改善箇所説明図

型 式：GF-LT56, GF-LT56A

通称名：ランドローバー

ディスカバリー V8i

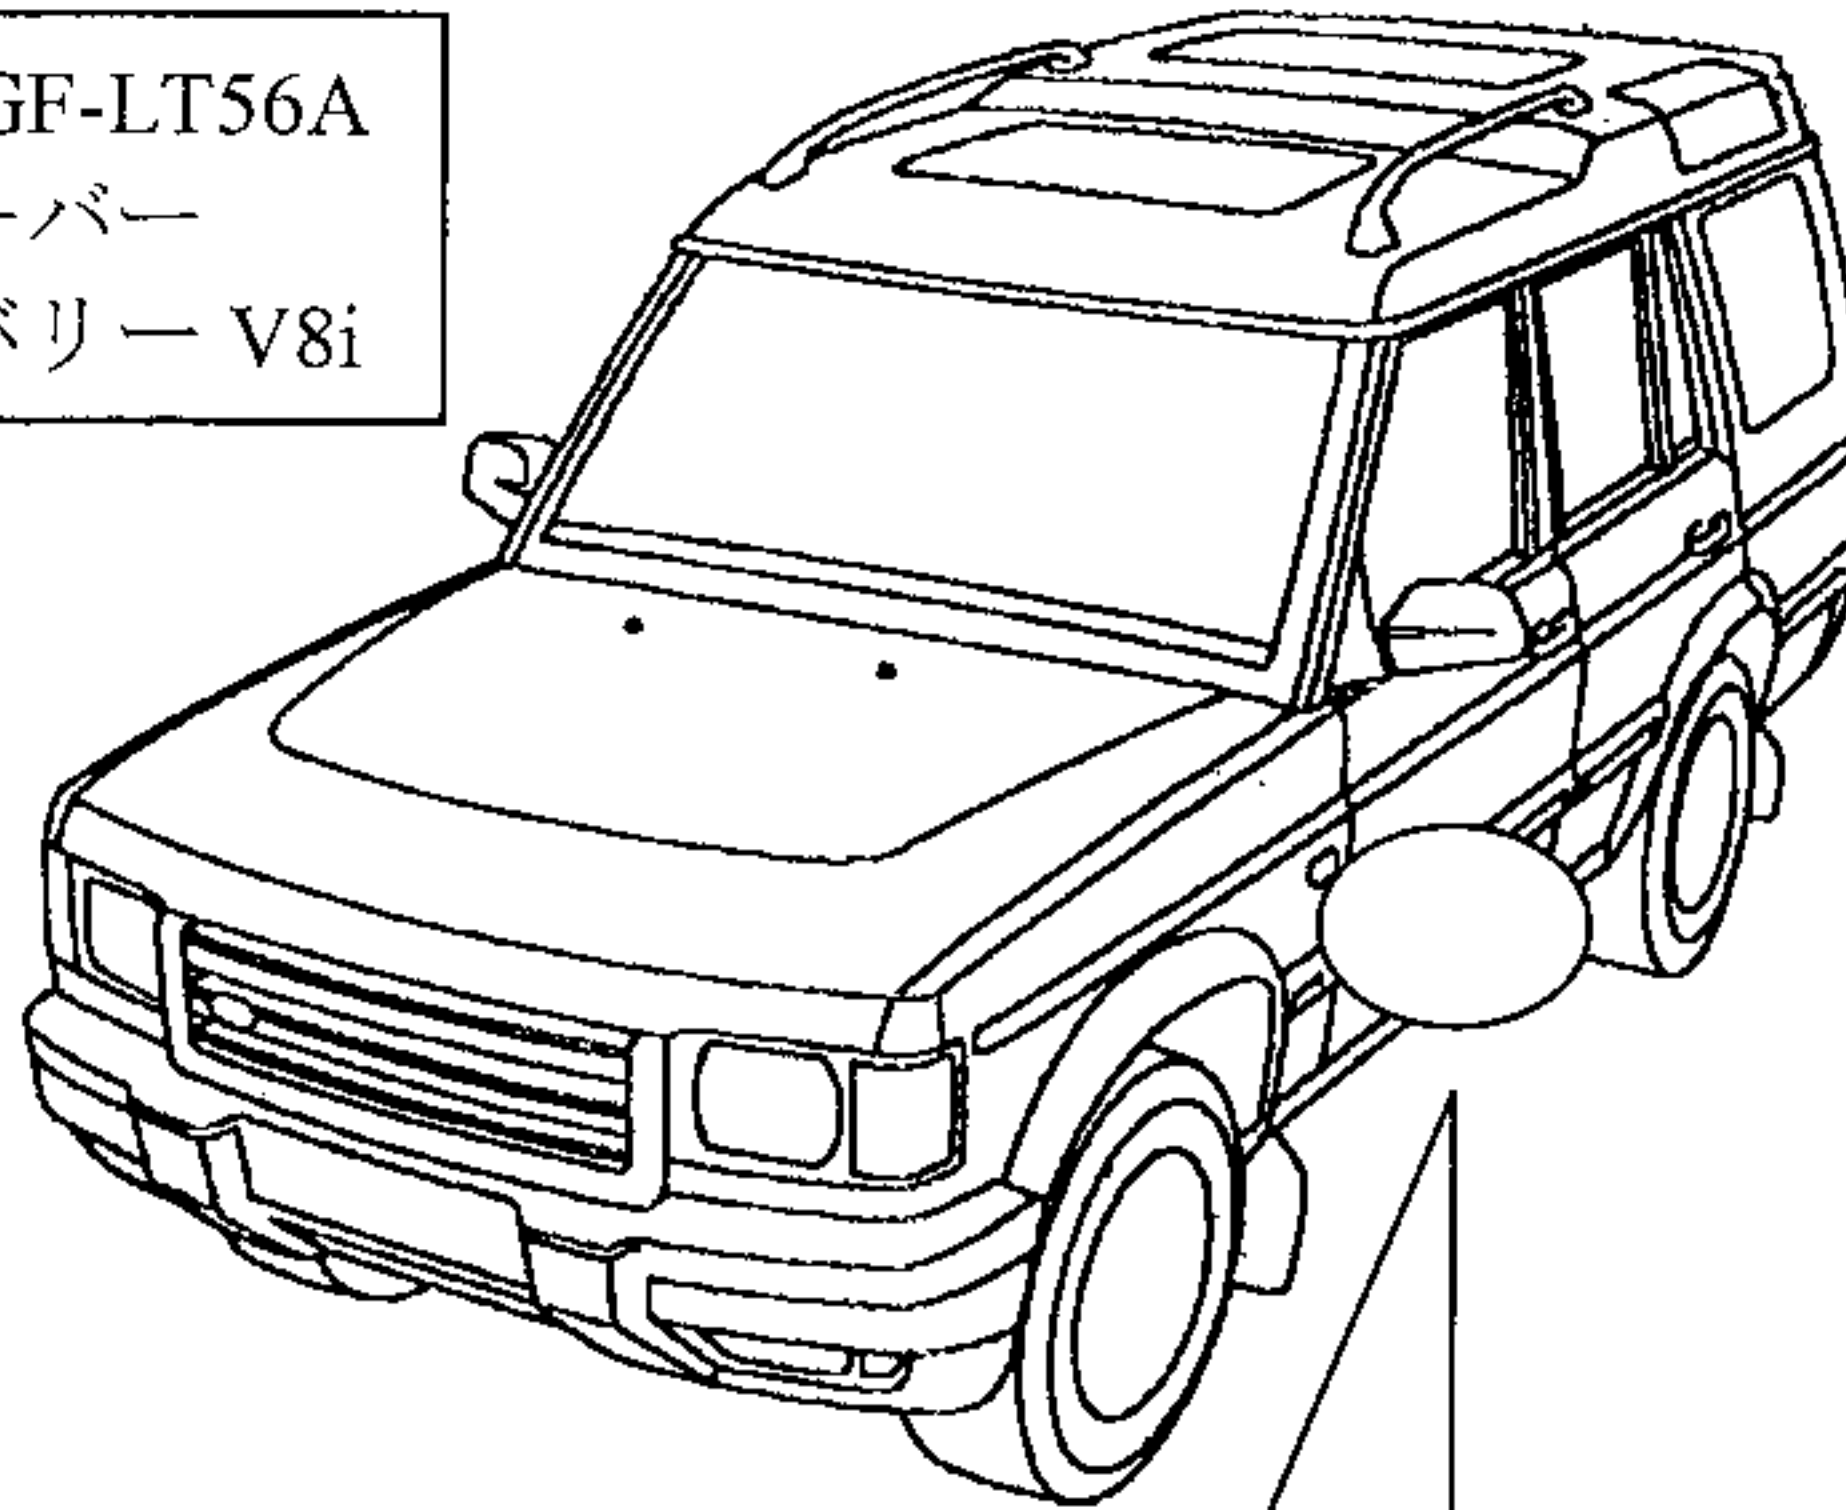
※ ブリーザパイプの先端が自動変速機の右側の低い所に位置しているので水を吸い込みやすい。（図1）

動力伝達装置の自動変速機において、変速機内部の圧力を調整するパイプ（ブリーザパイプ）の開口位置が不適切なため、変速機内部に負圧が発生すると、当該開口部より水が侵入して自動変速機油が劣化し、最悪の場合、走行不能にいたるおそれがある。

※ ブリーザパイプ先端をクリップから外し、左側へ移して、クランプをパイプ先端へ移動させて高い位置に固定して水を吸い込まないようにする。（図2）

全車両を点検し、当該パイプの開口位置が不適切な場合は修正する。
